令和 6 年 6 月 2 7 日 (木)
第 3 回松本市都市計画審議会都市計画道路見直し部会

240227_第 2 回都市計画道路見直し部会での意見及び対応

必要性の評価結果（案）（第2回部会からの修正点：新旧対照）

松本都市計画道路の見直し必要性の評価結果 （案）

(3) 観光施設へのアクセス機能

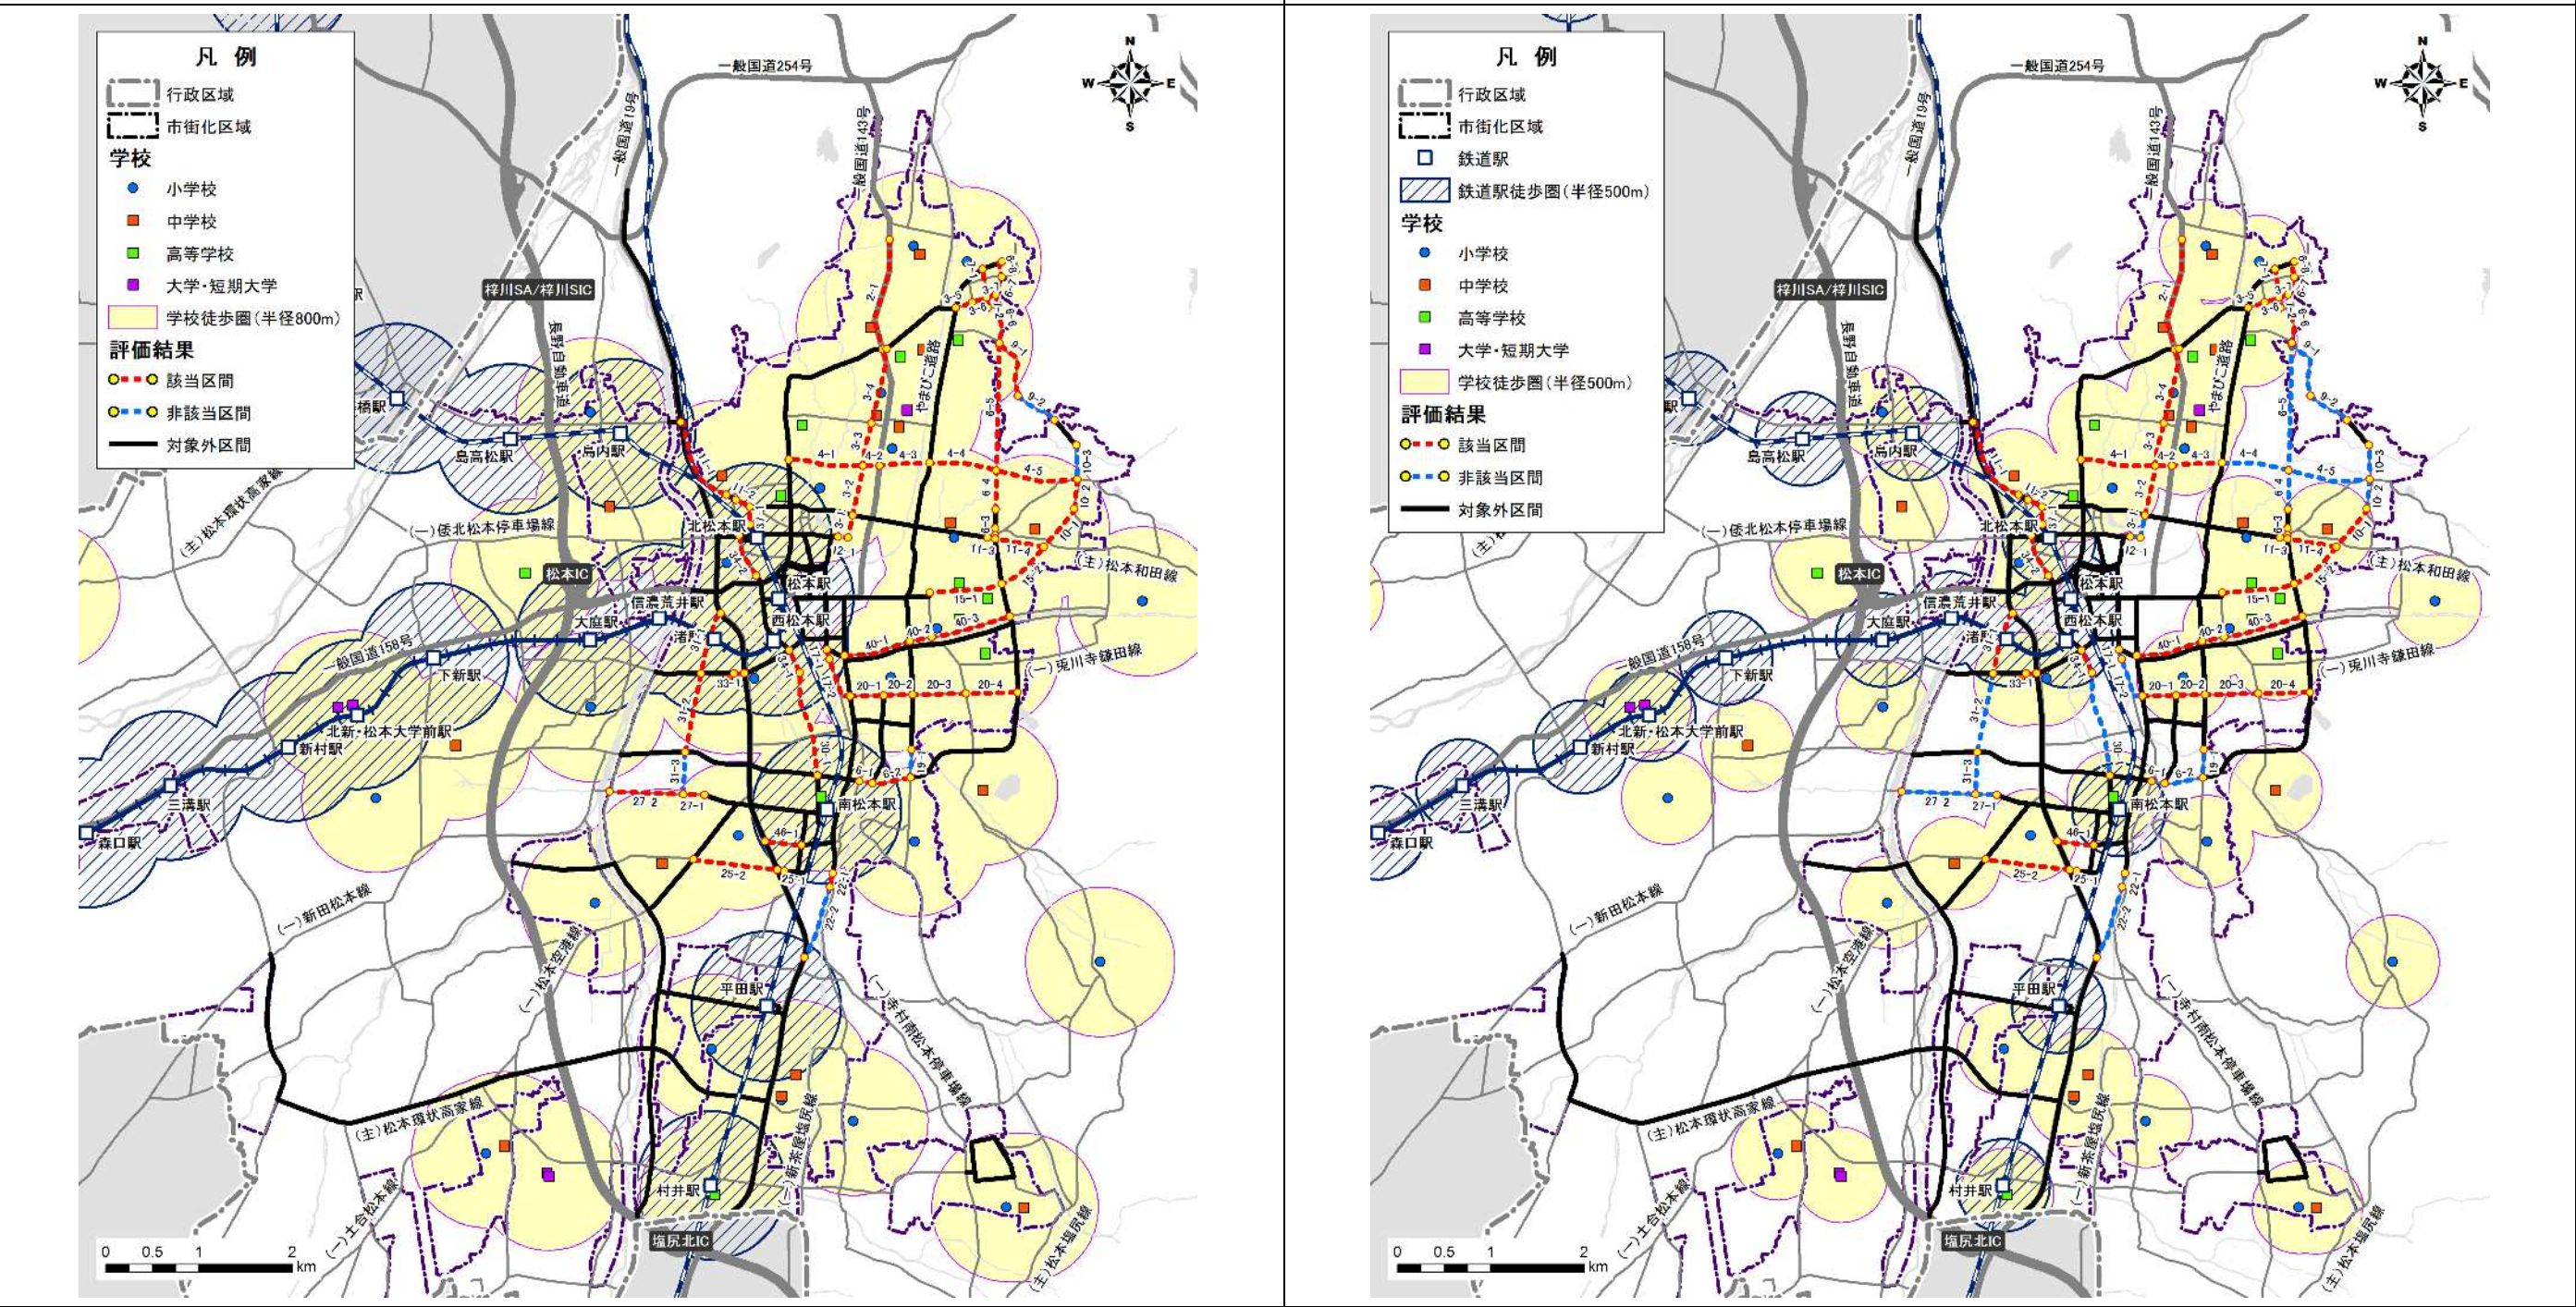
No	意見	回答	対応
4	(轟部会長) 現状、工業団地の造成は完了していて、ほぼ不足がないという認識でよいのか。 運搬車両による周辺道路の混雑があれば整備が必要となるが、そういった課題はあるか。	すでに工業団地の整備は完了しており、直ちに拡大する考えはありません。 今回の見直し対象路線ではないものの、松本波田道路や新村バイパスといった、工業団地周辺の道路整備が進められる見込みです。	【評価の考え方】 31-1, 31-2, 31-3, 27-1, 27-2を該当に加える。 【理由】 既存工業団地から国道19号、松本IC方面へアクセスする上記区間を加えるもの
5	(村石委員) 該当が1区間のみであっても、工業団地へのアクセスという非常に重要な役割を担っていることから、評価すべきと考える。	意見を踏まえ検討します。	
6	(町田委員) 交通量等で工業団地アクセスのルートを設定して、該当区間を選定してはどうか。 31-3や27-2などは、整備されれば、通る場合もあると考える。		
7	(事務局) P42, 43歩行者等の安全性確保機能について、鉄道駅から800m圏内で評価したところ、ほぼすべての55区間が該当する。 他計画との整合や評価にメリハリをつける意味で、500mで再評価し、修正案としたい。	-	【評価の考え方】 500mで再評価する。
8	(事務局) P48, 49観光施設へのアクセス機能について、評価対象施設の選定に偏りがあったと感じる。 観光部局と調整のうえ、再検討し、修正案としたい。	-	【評価の考え方】 対象とする観光施設を精査

▼修正前	▼修正後
・ 該当区間数： 3 3 区間	・ 該当区間数： 2 2 区間
○ 松本市ホームページ「施設一覧」において、「観光関連施設」に分類されている施設を対象とする。 ○ 徒歩圏は「半径 800m」を採用。	○ 主要観光施設パンフレットに掲載されている「観光施設」、「温泉」を対象とする。 ○ アクセス圏は立地適正化計画の考え方と整合を図り、「半径 500m」を採用。
